日本機械学会 発電用原子力設備規格 設計・建設規格（JSME S  
NC1-2020）、材料規格（JSME S NJ1-2020）、溶接規格（JSME S  
NB1-2020）及び設計・建設規格 事例規格 発電用原子力設備に  
おける「応力腐食割れ発生への抑制に対する考慮」（JSME S NC-CC-  
002（改定）-2）に関する技術評価書

（第 6 分冊）

添付資料

## 添付資料－１ 変更点一覧

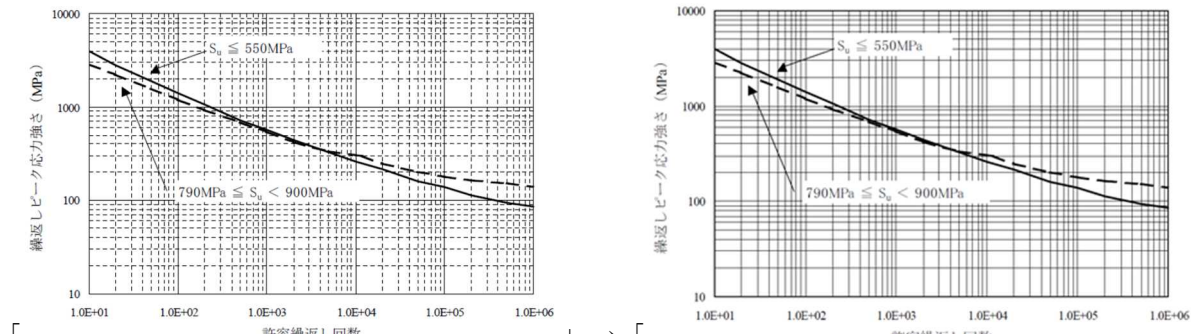
| No. | 頁       | 規定番号                             | 変更内容                                                                                                                                                                                                                                                                                                                                                                                                 | 分類          |
|-----|---------|----------------------------------|------------------------------------------------------------------------------------------------------------------------------------------------------------------------------------------------------------------------------------------------------------------------------------------------------------------------------------------------------------------------------------------------------|-------------|
| 150 | I-4-229 | 図 PVE-4213-1<br>クラスMC容器 継手区分Cの構造 | <ul style="list-style-type: none"> <li>・継手区分Cの溶接部として図 PVD-4112-1 (1) を一体型フランジのハブの勾配有無で(1)、(2)に分け、溶接部の勾配有無で(2-a)と(2-b)に区分、以降図番号を繰り下げ</li> <li>・一体型フランジのハブの勾配が 1/3 より大きい部分がある場合のハブ長さ「<math>3t_n</math> (ただし 25mm 以上)」を削除</li> <li>・備考欄に一体型フランジのハブのすみの丸み <math>r</math> 寸法規定を追加</li> </ul>  <p>(1)</p> <p>「備考」(略)」</p> | ③<br>③<br>③ |

| No. | 頁       | 規定番号                                               | 変更内容                                                                                                                                                                                                                                                                                                                                                                         | 分類     |
|-----|---------|----------------------------------------------------|------------------------------------------------------------------------------------------------------------------------------------------------------------------------------------------------------------------------------------------------------------------------------------------------------------------------------------------------------------------------------|--------|
|     |         |                                                    |  <p>ハブのこう配が 1/3 を超える場合は、(2-a)又は(2-b)を使用する。</p> <p>→ 「 (1) (2) 」</p> <p>〔備考〕 <math>r</math> : すみの丸み (mm)。0.25tn 又は 4.5mm のうちいずれか大きい方以上 (略) 」</p>                                                                                                                                            |        |

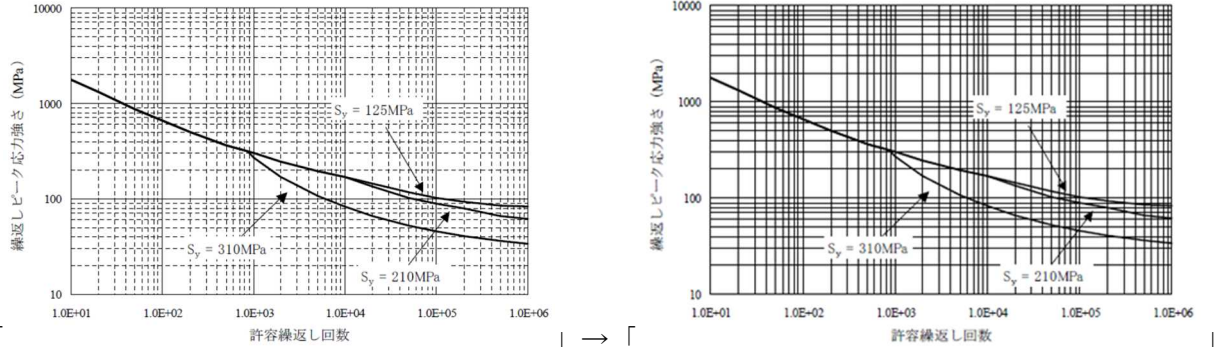
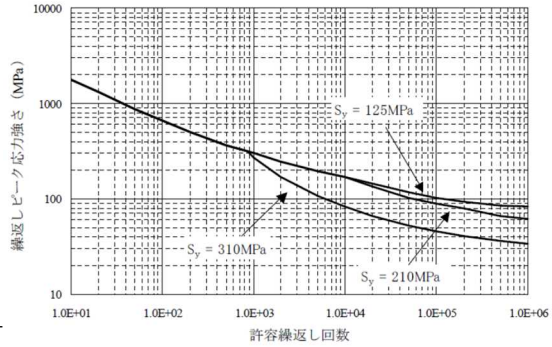
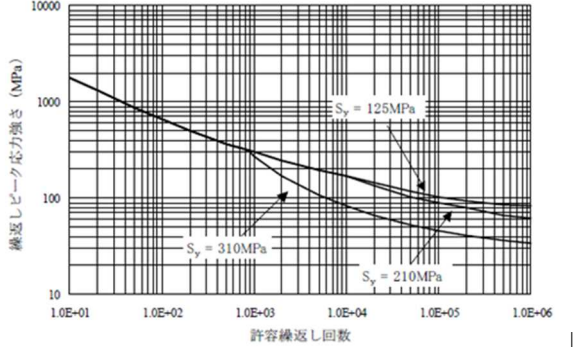
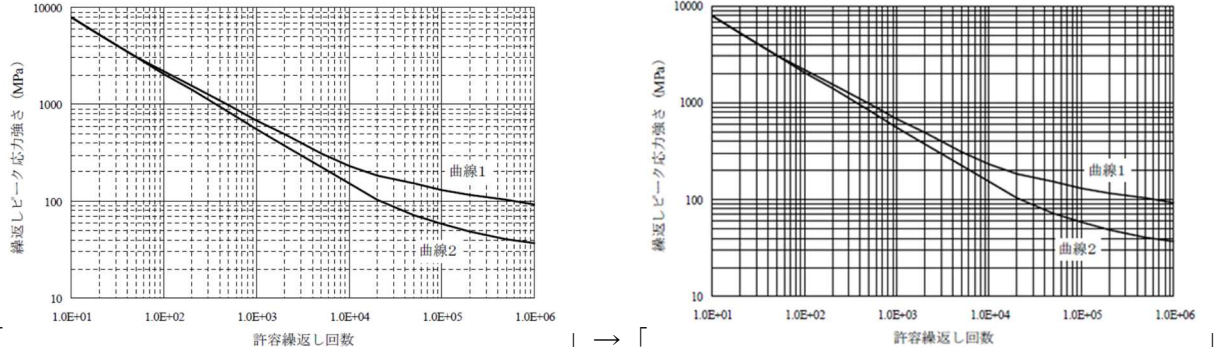
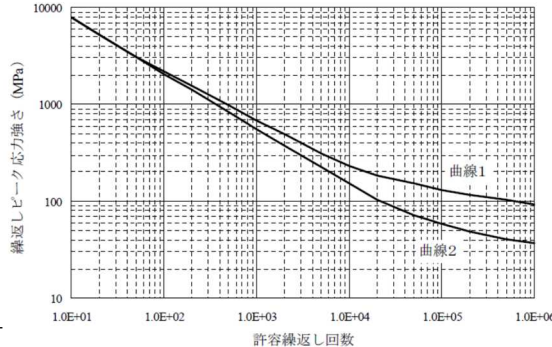
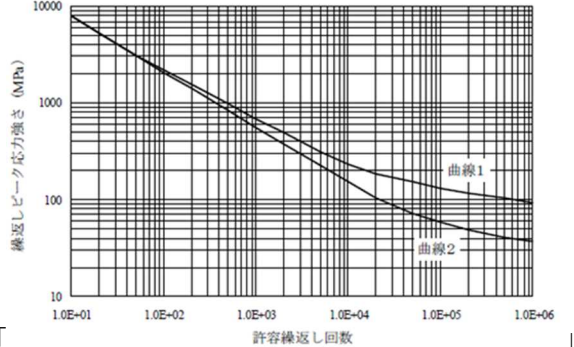
| No. | 頁       | 規定番号                                               | 変更内容                                                                                                                                                                                                                                                                                                                                                                         | 分類     |
|-----|---------|----------------------------------------------------|------------------------------------------------------------------------------------------------------------------------------------------------------------------------------------------------------------------------------------------------------------------------------------------------------------------------------------------------------------------------------|--------|
| 151 | I-4-233 | 図 PVE-4213-2<br>クラスMC容器 継手区分C<br>の構造(その2)<br>(2/3) | <ul style="list-style-type: none"> <li>・取付け方法(i)の平板の溶接部表面から 45° 以下の傾きを開先角度 45° 以下に変更</li> <li>・溶接部よりの「出張り」を「出張りの有無」に、備考の「裏あて金」を「裏当て金」に変更</li> <li>・記載の適正化</li> </ul> <p>「 溶接部よりの出張りは任意</p>  <p>(8)</p> <p>〔備考〕 1. (略)</p> <p>2. 片側溶接による場合は、<u>裏あて金</u>を使用する片側溶接又は溶け込み不良がなく十分な裏波が得られる溶</p> | ③<br>① |

| No. | 頁       | 規定番号                                                                                                    | 変更内容                                                                                                                                                                                                                                                                                                                                                                                                                                          | 分類 |
|-----|---------|---------------------------------------------------------------------------------------------------------|-----------------------------------------------------------------------------------------------------------------------------------------------------------------------------------------------------------------------------------------------------------------------------------------------------------------------------------------------------------------------------------------------------------------------------------------------|----|
|     |         |                                                                                                         | <p>接によって行うこと。」<br/>→ 「</p> <p>溶接部よりの出張りの有無は任意</p>  <p>(8)</p> <p>〔備考〕 1. (略)<br/>2. 片側溶接による場合は、<u>裏当て金</u>を使用する片側溶接又は溶け込み不良がなく十分な裏波が得られる溶接によって行うこと。」</p>                                                                                                                                                                                                    |    |

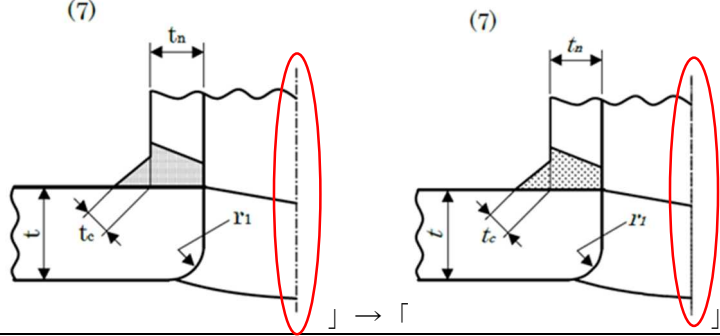
| No. | 頁       | 規定番号                  | 変更内容                                                                                                                                                                                                                                                                                                                                                                                                                                                                                                                                                                                                                                                                                                                                                                                                                                                                                                                                                                                                                                      | 分類 |
|-----|---------|-----------------------|-------------------------------------------------------------------------------------------------------------------------------------------------------------------------------------------------------------------------------------------------------------------------------------------------------------------------------------------------------------------------------------------------------------------------------------------------------------------------------------------------------------------------------------------------------------------------------------------------------------------------------------------------------------------------------------------------------------------------------------------------------------------------------------------------------------------------------------------------------------------------------------------------------------------------------------------------------------------------------------------------------------------------------------------|----|
| 194 | I -5-35 | 図 PPB-3812. 3-1 レジューサ | ・レジューサの中心線を実線から一点鎖線に変更                                                                                                                                                                                                                                                                                                                                                                                                                                                                                                                                                                                                                                                                                                                                                                                                                                                                                                                                                                                                                    | ①  |

| No. | 頁      | 規定番号                           | 変更内容                                                                                                                                                                                                                                                                                                                                                                                                                                                                                                                                                                    | 分類 |
|-----|--------|--------------------------------|-------------------------------------------------------------------------------------------------------------------------------------------------------------------------------------------------------------------------------------------------------------------------------------------------------------------------------------------------------------------------------------------------------------------------------------------------------------------------------------------------------------------------------------------------------------------------|----|
|     |        |                                | <br>「 $r_1$ および $r_2$ は、すみの大半径」 → 「 $r_1$ および $r_2$ は、すみの大半径」                                                                                                                                                                                                                                                                                                                                                                                                                         |    |

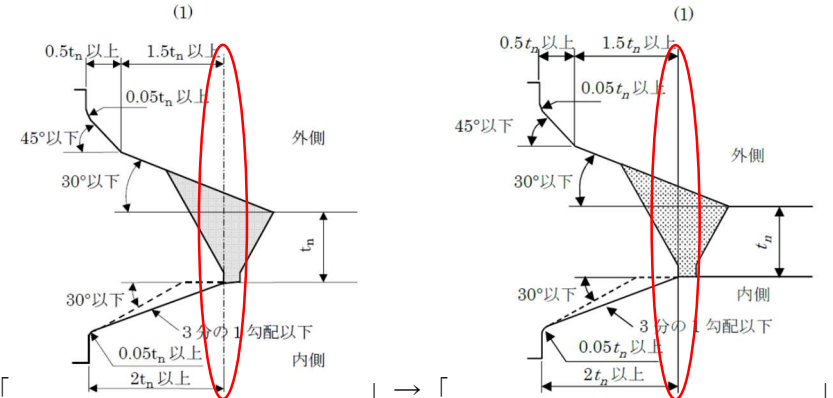
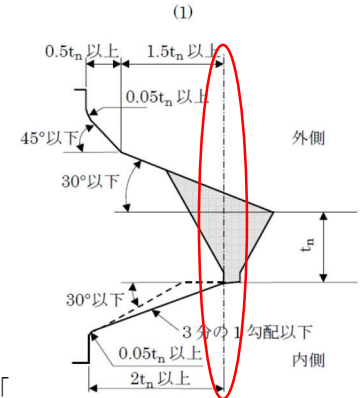
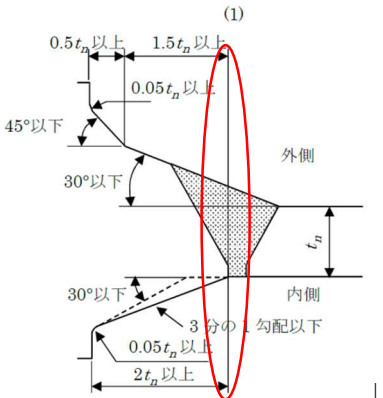
| No. | 頁       | 規定番号                                         | 変更内容                                                                                                                                                                                                                                                                                                                                                                                                                                                                                                                                                                                                                                                                                                        | 分類 |
|-----|---------|----------------------------------------------|-------------------------------------------------------------------------------------------------------------------------------------------------------------------------------------------------------------------------------------------------------------------------------------------------------------------------------------------------------------------------------------------------------------------------------------------------------------------------------------------------------------------------------------------------------------------------------------------------------------------------------------------------------------------------------------------------------------|----|
| 243 | I-5-134 | 図 PPD-4010-1<br>クラス 3 配管<br>管継手の溶接<br>部(1/2) | <p>・ハブ先端の寸法引出し線を一点鎖線から実線に変更</p>  <p>「」 → 「」</p>                                                                                                                                                                                                                                                                                                                                                                                                   | ①  |

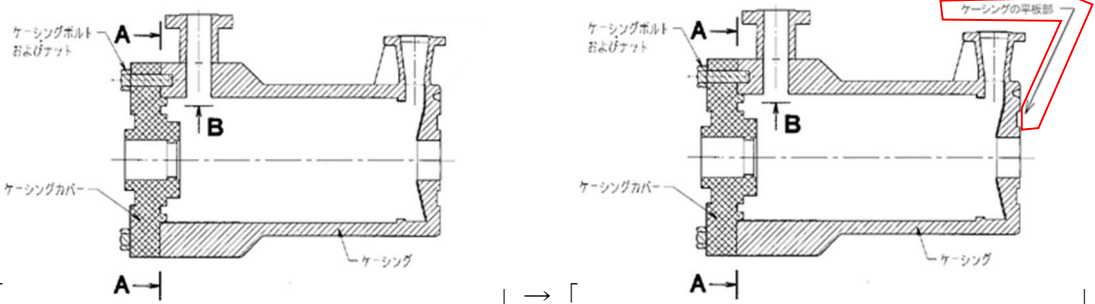
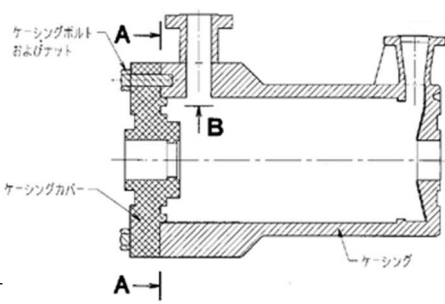
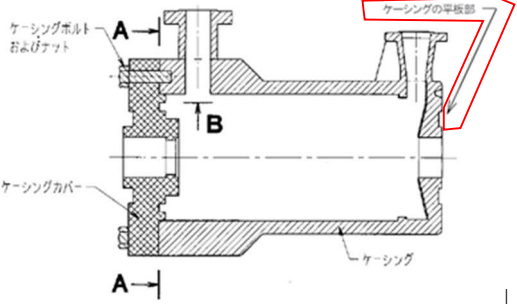
| No. | 頁      | 規定番号                 | 変更内容                                                                                                                                                                                                                                                                                                                                                                                                                                                                                                                                                                                                                                                                                                                                                                                                                      | 分類 |
|-----|--------|----------------------|---------------------------------------------------------------------------------------------------------------------------------------------------------------------------------------------------------------------------------------------------------------------------------------------------------------------------------------------------------------------------------------------------------------------------------------------------------------------------------------------------------------------------------------------------------------------------------------------------------------------------------------------------------------------------------------------------------------------------------------------------------------------------------------------------------------------------|----|
| 294 | I-6-41 | 図 PMD-3310-5         | ・寸法 A の採り方を追加、矢視位置を明確化                                                                                                                                                                                                                                                                                                                                                                                                                                                                                                                                                                                                                                                                                                                                                                                                    | ①  |

| No. | 頁      | 規定番号                                                            | 変更内容                                                                                                                                                                                                                                                                                                                                                                                                                                         | 分類 |
|-----|--------|-----------------------------------------------------------------|----------------------------------------------------------------------------------------------------------------------------------------------------------------------------------------------------------------------------------------------------------------------------------------------------------------------------------------------------------------------------------------------------------------------------------------------|----|
|     |        | ターボポンプ<br>であって、ケーシングが軸<br>垂直割りで軸<br>対称であるもの                     |  <p>「 」 → 「 」</p> |    |
